Fra: Larissa Dahl
Sendt: mandag 31. august 2020 10:31
Til: 'sh@skalarib.no'
Kopi: 'daniel.signowski1309@outlook.com'
Emne: Trong for opplysningar gbnr 349/93 endring av løyve

Godkjent kart var slik:

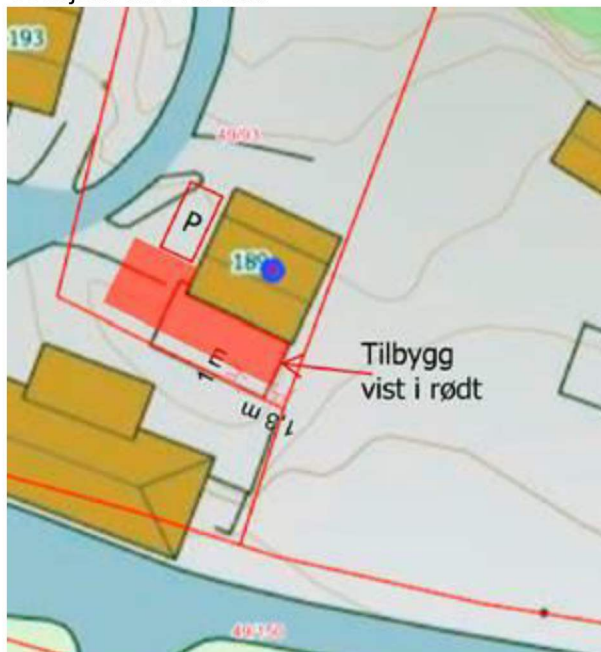
Du beskriver i søknaden nå at tilbygget kommer 1 m nærare veg, det betyr at det kommer 0 m frå nabogrense med eier av gbnr 349/ 11. Det ligg samtykke frå eieren av gbnr 349/11 for plassering at tilbygg 0 meter frå hans grense, men vi oppfatte at tilbygget kommer over grensen på gbnr 349/11 sin grunn etter telefonsamtale med grunneigar i vår 2020.

Det ligg samtykke frå eieren av gbnr 349/13 for plassering at tilbygg 1,3 meter frå hans grense. Om tilbygget kommer nærare enn det som er avtalt med gbnr 349/11 og gbnr 349/13 er det nødvendig med nytt samtykke frå eieren.
